PREVOST

BULLETIN DE GARANTIE

BG19-07 [État]

DATE : Mai 2019	SECTION : 12 SYST. PNEUMATIQUE ET FREINAGE
EXPIRATION: Mai 2021	
SUJET : VÉRIFICATION DU DÉGAGEMENT DES BOYAUX DE FREINS – VÉHICULES AVEC SUSPENSION INDÉPENDANTE

FIGURE 1 : INSPECTER LES DEUX BOYAUX IDENTIFIÉS SUR L'IMAGE

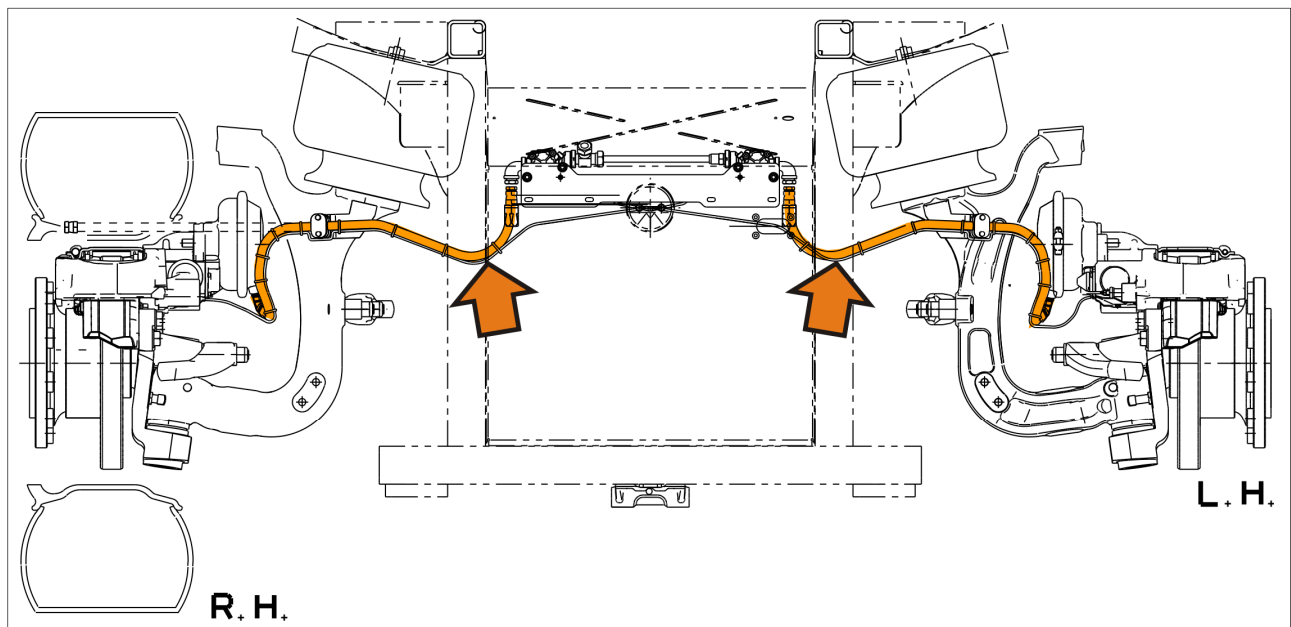
Sur les véhicules visés par ce bulletin, vérifiez que le dégagement entre les boyaux de freins de la **suspension indépendante** (IFS) identifiés dans la procédure et un support est suffisant.

Il y a deux boyaux à inspecter, soit un de chaque côté du véhicule.

FIGURE 2 : COTÉ CHAUFFEUR

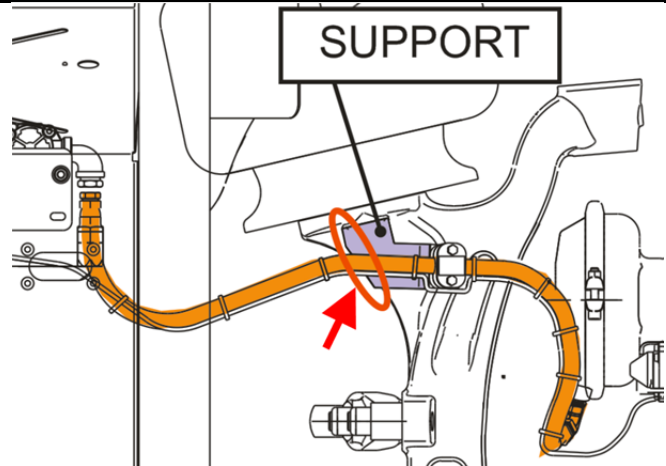
1. Vérifier le dégagement entre le boyau de freins et l'arrête du support à l'endroit identifié sur l'image.

Le dégagement doit être de 12mm (1/2 pouce) MINIMUM

Vérifier deux (2) boyaux, soit un boyau par coté

2. Si le dégagement est **d'au moins 12 mm**, **aucun ajustement** n'est nécessaire.
3. Si le dégagement est **inférieur à 12 mm**, il est nécessaire **augmenter le dégagement** pour éviter le frottement du boyau (voir Partie 2).
 - a) Si le boyau présente des traces de frottement et d'usure, remplacer le boyau (voir Partie 3). Il est possible qu'il n'y ait des traces que sur l'enduit noir gras Tectyl qui recouvre le boyau. Si c'est le cas, le boyau ne nécessite pas un remplacement.
